Krycí list ZBV

Název Stavby dle SoD: III/10151 Všeštiny a III/10151 Křivousy – Bukol Název stavebního objektu/provozního souboru (SO/PS): III-10151 - Všeštiny; km 0,000 - 2,055	Číslo SO/PS / / pořadí Změny SO/PS: -/01	Číslo ZBV: 1
--	--	-----------------

Změnový list

Věc: „III/10151 Vše study a III/10151 Křivousy – Bukol“ Pokyn (ZBV – změna č.1)

PROTOKOL Č. 002/S-25-014**Název zakázky: III/10151 Všestudy**

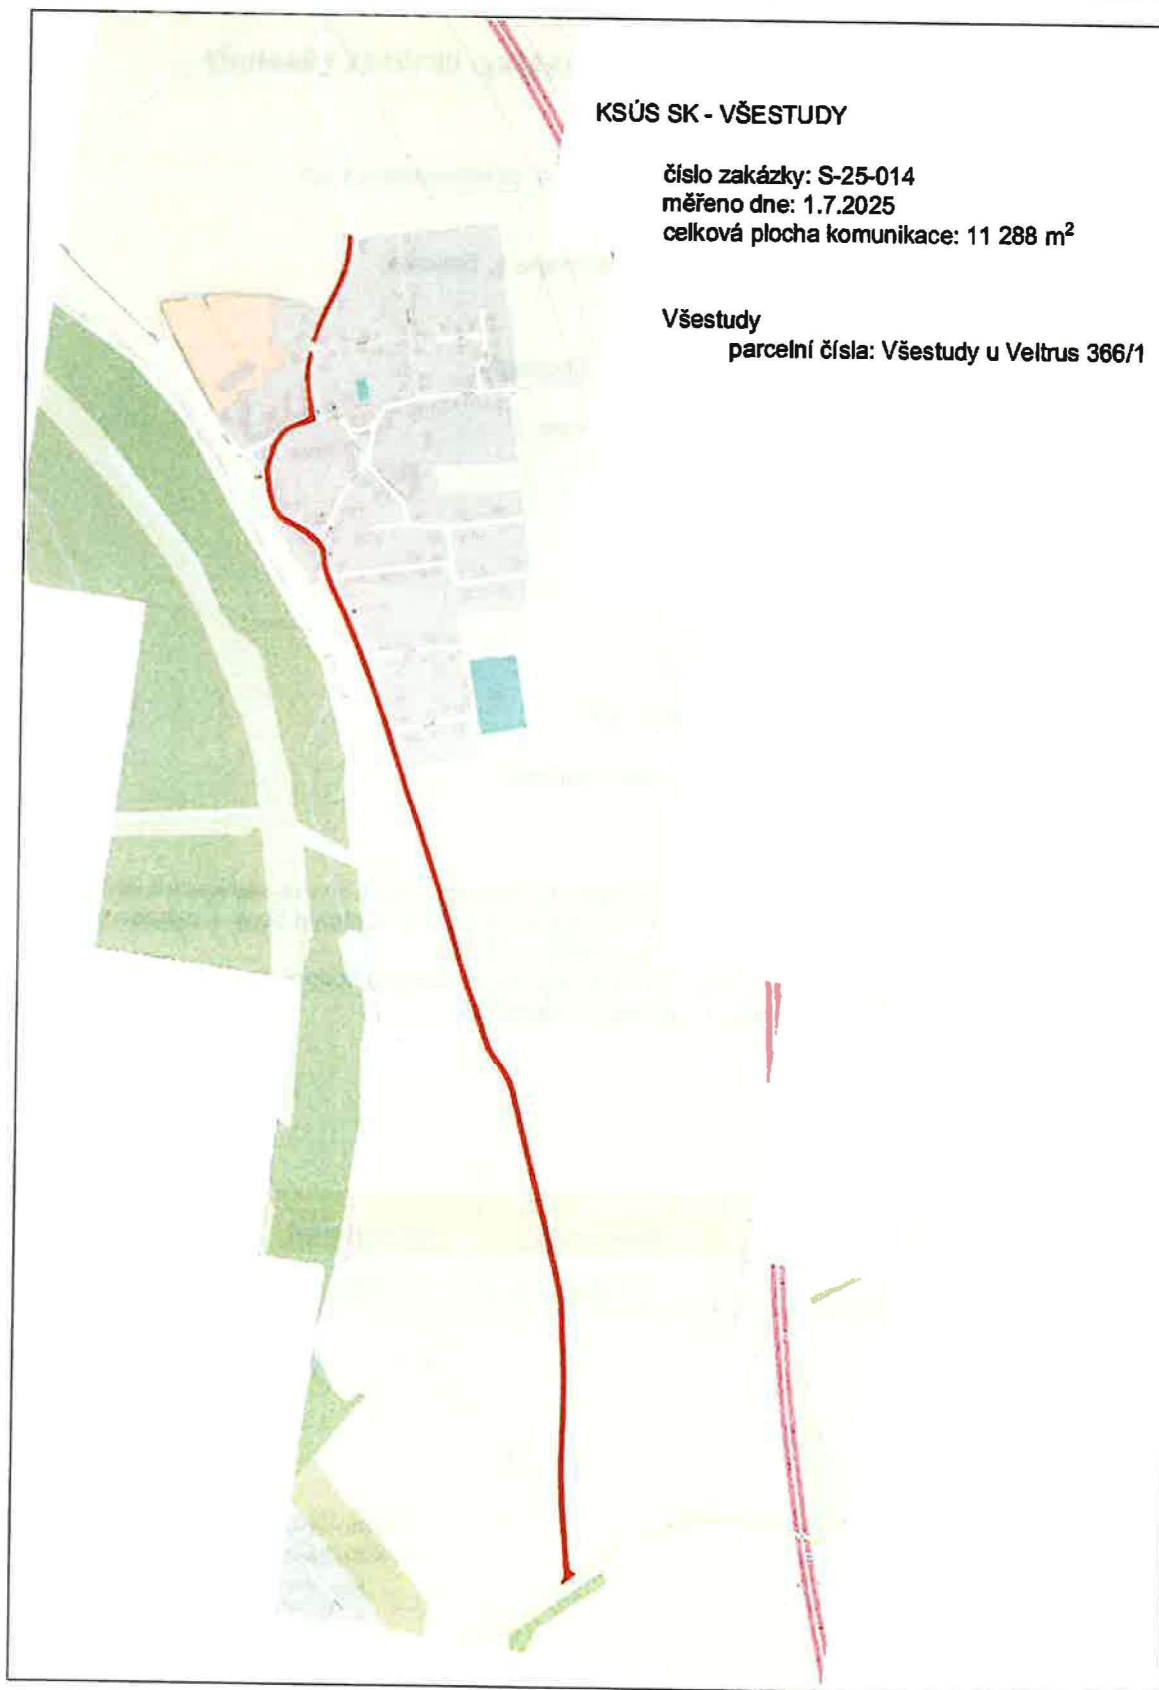
Měření: Bylo provedeno zaměření plochy vrstvy ACO 11+ ve staničení 0,000 km – 2,055 km. Plocha byla měřena po 20 m (2 kontrolní body v každém profilu). Přesnost měření myx 0.003, mz 0.003. Kompletní data využita k výpočtu uvedených hodnot jsou uložena v archivu firmy a jsou na vyžádání k dispozici.

Konstrukce	Druh vrstvy	Plocha (m2)	Počet profilů	Počet bodů
km 0,000 – 2,055	ACO 11+	11 288	133	266

Poř. č. pol.	Kód položky	Název položky	m.j.	Množství ve Smlouvě	Množství po Změně	Množství rozdílu	Cena za m.j. v Kč	Cena celkem ve Smlouvě v Kč	Změny záporné v Kč	Změny kladné v Kč	Cena celkem po Změně v Kč	Rozdíl cen celkem v Kč	Podíl cen celkem v %
1	2	3	4	5	6	7	8	9	10	11	12	13	14
4	93818	čištění vozovek samosběrem	m2	35 139,00	22 576,00	-12 563,00	2,00	70 278,00	-25 126,00	0,00	45 152,00	-25 126,00	-35,75%
		<i>Dle geodetického zaměření viz. Příloha 1: 11 288 m2 *2= 22 576 m2</i>											
5	572223	spojovací postřik ze sil. emulze do 1,0kg/m2	m2	35 139,00	22 576,00	-12 563,00	11,00	386 529,00	-138 193,00	0,00	248 336,00	-138 193,00	-35,75%
		<i>Dle geodetického zaměření viz. Příloha 1: 11 288 m2 *2= 22 576 m2</i>											
7	574A44	asfaltový beton pro obrusné vrstvy ACO 11+ tl. 50 mm,	m2	11 713,00	11 288,00	-425,00	221,00	2 588 573,00	-93 925,00	0,00	2 494 648,00	-93 925,00	-3,63%
		<i>Dle geodetického zaměření viz. Příloha 1: 11 288 m2</i>

PROTOKOL Č. 001/S-25-014**Název zakázky: III/10151 Křivousy -Bukol**

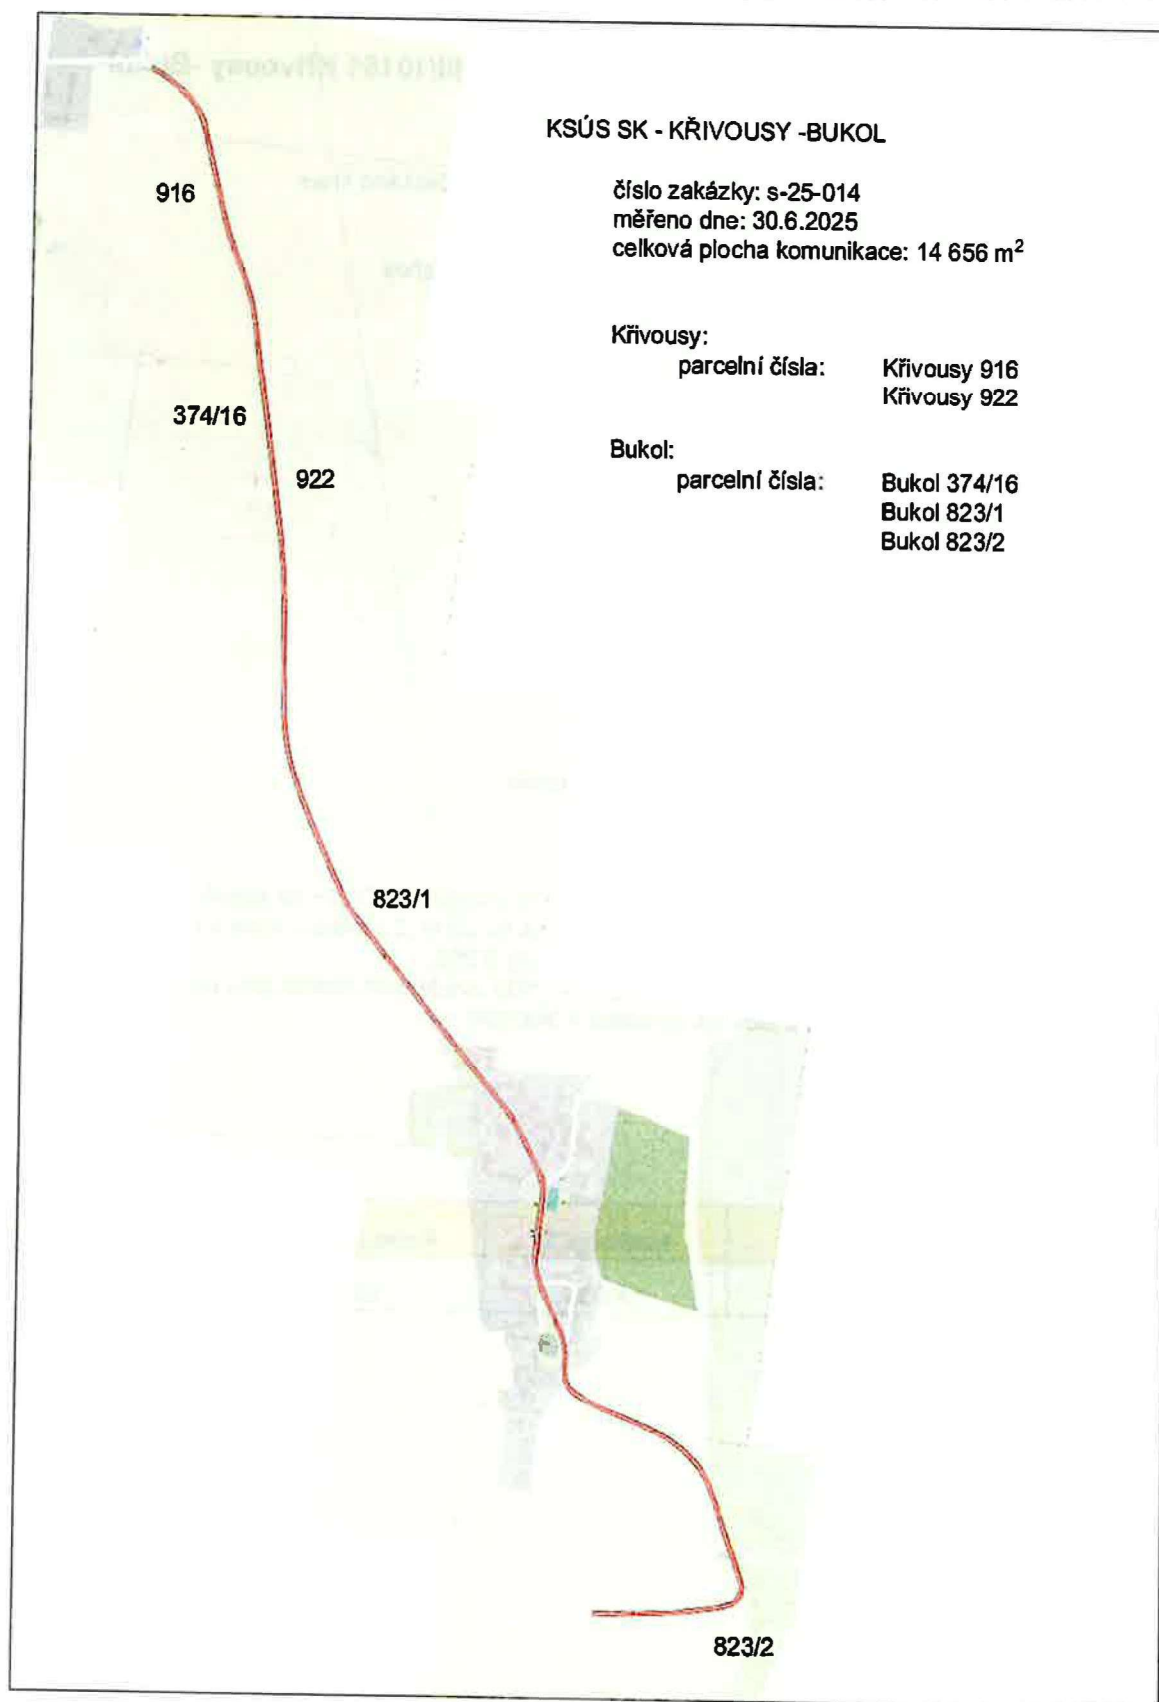
Měření: Bylo provedeno zaměření plochy vrstvy ACO 11+ ve staničení 6,465 km – 9,090 km. Plocha byla měřena po 20 m (2 kontrolní body v každém profilu). Přesnost měření myx 0.003, mz 0.003. Kompletní data využítá k výpočtu uvedených hodnot jsou uložena v archivu firmy a jsou na vyžádání k dispozici.

Konstrukce	Druh vrstvy	Plocha (m2)	Počet profilů	Počet bodů
km 6,465 – 9,090	ACO 11+	14 656	137	274

3	113728	frézování asfalt, ploch 50mm, odvoz do 20km	m3	358,40	358,40	0,00	550,00	197 120,00	0,00	0,00	197 120,00	0,00	0,00%
4	919111	frézání asfaltového krytu vozovek do 50mm	bm	80,00	80,00	0,00	79,00	6 320,00	0,00	0,00	6 320,00	0,00	0,00%
5	93818	čištění vozovek samosběrem	m2	33 600,00	29 132,00	-4 468,00	2,00	67 200,00	-8 936,00	0,00	58 264,00	-8 936,00	-13,30%
Dle geodetického zaměření viz. Příloha I: 14 656 m2 * 2 = 29 312 m2													
6	572223	spojovací postřik ze sil. emulze do 1,0kg/m2	m2	26 432,00	26 432,00	0,00	11,00	290 752,00	0,00	0,00	290 752,00	0,00	0,00%
7	574C06	vyrovnávka asfalt. bet. ACL 16+ , 165	m3	385,28	385,28	0,00	3 516,80	1 354 952,70	0,00	0,00	1 354 952,70	0,00	0,00%
8	574A44	asfaltový beton pro obrusné vrstvy ACO 11+ tl. 50 mm.	m2	16 800,00	14 656,00	-2 144,00	221,00	3 712 800,00	-473 824,00	0,00	3 238 976,00	-473 824,00	-12,76%
Dle geodetického zaměření viz. Příloha I: 14 656 m2
